**INFORME CONSOLIDADO DE LA EVALUACIÓN
DECLARACIÓN DE IMPACTO AMBIENTAL DEL PROYECTO “Regularización Centro Logístico Puerto Madero”**

1. ANTECEDENTES DEL TITULAR

2. ANTECEDENTES GENERALES DEL PROYECTO O ACTIVIDAD

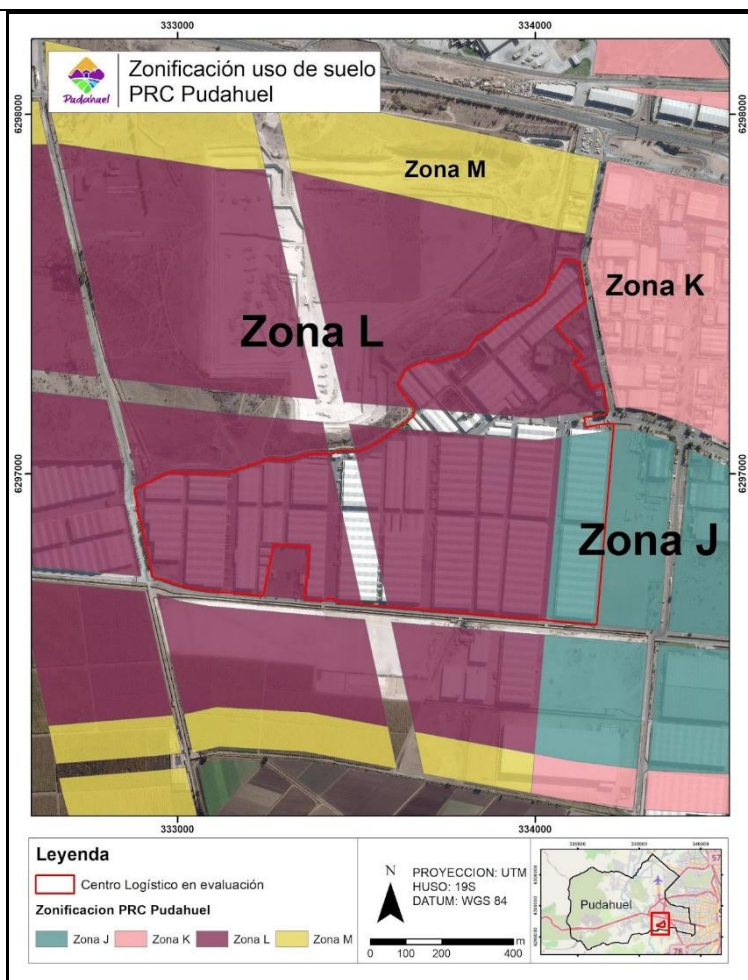
<i>"1.3 En el documento de la DIA, Capítulo 1: Descripción del Proyecto, específicamente en la página 1-19, figura 1-6: Accesos y Antepuerto Centro Logístico Puerto Madero, se indica que el punto de acceso N°6 para ingresar al proyecto será por la calle La Farfana. Cabe mencionar, que esta vía conecta directamente con la comuna de Maipú, así como lo establece el Título 7, Capítulo 7.1 Infraestructura de Transporte PRMS, página 112 de la Ordenanza del Plan Regulador Metropolitano de Santiago. Por esta razón, se solicita al titular incorporar en sus análisis del proyecto, la vialidad de categoría troncal T38P Pudahuel Poniente del Plan Regulador Metropolitano de Santiago, esta vía corre en sentido norte a sur por la propiedad donde se emplaza el proyecto, el cual tomó importancia en materia de afectaciones a utilidad pública con la puesta en vigencia de la Ley 20.791"</i>	Of. Ord. N°02026, Municipalidad de Maipú, de fecha 25 de marzo de 2025

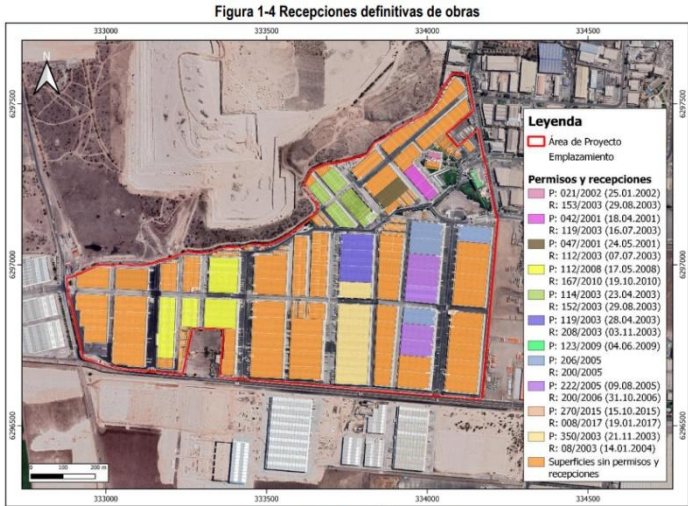
“Por ejemplo, en el Capítulo 1. Figura 1-4 Recepción de obras (Pág. 16), acompaña un cuadro

con PE y RD de predios distintos a Puerto Madero # 9710, materia de esta DIA, además de otras omisiones que evidencian un desorden de la información aportada.

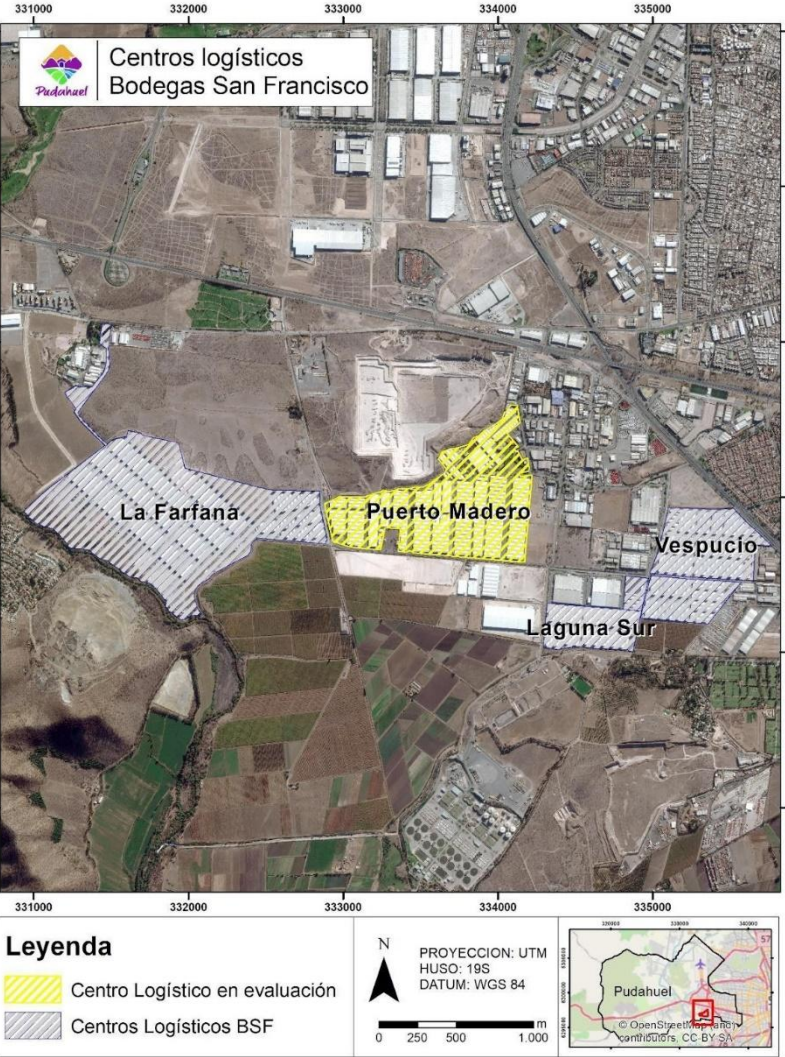
FRACCIÓN BSF	Tipo de ingreso al SEA	Fecha de ingreso	SUPERFICIE DECLARADAS		NÚMERO DE ESTACIONAMIENTOS DECLARADOS	
Centro Logístico VESPUCIO	Declaración de Impacto Ambiental	Feb 2022	Predial	276.200 m2	Camiones	60
					Automóviles	886
			Construida	192.600m2	Discapacitados	9
					Andenes descarga	89
Centro Logístico LAGUNA SUR	Declaración de Impacto Ambiental	Abr 2022	Predial	340.964m2	Camiones	78

Automóviles	965			
			Construida	321.964m2					
					Andenes descarga	172			
Centro logístico LA FARFANA	Estudio de Impacto Ambiental	Jul 2022	Predial	1.169.330m2	Camiones	140			
					Vehículos livianos	2202			
			Construida	754.111m2	Bicicletas	3050			
					Andenes de descarga				
Centro Logístico PUERTO MADERO	Declaración de Impacto Ambiental	Dic 2022 (Desistida) Feb 2025 (reingreso)	Predial	711.259m2	Camiones	56			
					Vehículos livianos	1932			
					Andenes descarga	418			
			Construida	434.528m2					
					Vehículos personas movilidad reducida	20			
					Bicicletas	976			
Total	SUPERFICIE PREDIAL 2.497.753M2				Camiones	334			
					Automóviles	4471			
					Andenes descarga	3729			
	SUPERFICIE CONSTRUÍDA 1.703.203 M2								
					Bicicletas	976

Vehículos personas movilidad reducida	29	
<i>Fuente: Expedientes ingresados en el SEIA titular Bodegas San Francisco Limitada.</i> <i>El titular del proyecto, a pesar de someterse al SEIA como terminal de camiones, declara información errónea, en relación a la máxima disposición para el estacionamiento de vehículos medianos y camiones, <u>ocultando la capacidad física real que existe para la actividad de estacionamiento, carga y descarga de camiones.</u></i> <i>Ello por cuanto la totalidad de los portones ubicados en los patios de carga y descarga, o “pasillos” el Titular los denomina “estacionamientos construídos vehículos” y cuantifica en la cantidad de 1932 unidades. Estos en la práctica están habilitados para un estacionamiento de camiones, es decir infraestructura para la transferencia y almacenaje de carga, que no está cuantificado en la DIA.</i> <i>Esta acción deliberada pretende disminuir la responsabilidad del titular relacionada con la presión al sistema vial y de transporte urbano, generado por el alto tránsito de vehículos pesados y disminuye la aplicación de medidas de mitigación y compensación, acordes a la envergadura de los impactos ambientales asociados a las fases de construcción y operación.</i> <i>Lo anterior ha sido enfáticamente señalado por esta entidad edilicia al Servicio de Evaluación Ambiental, en cada pronunciamiento. Sin embargo, se omite su consideración y la toma de acciones al respecto.</i> Figura 5: Representación del fraccionamiento.
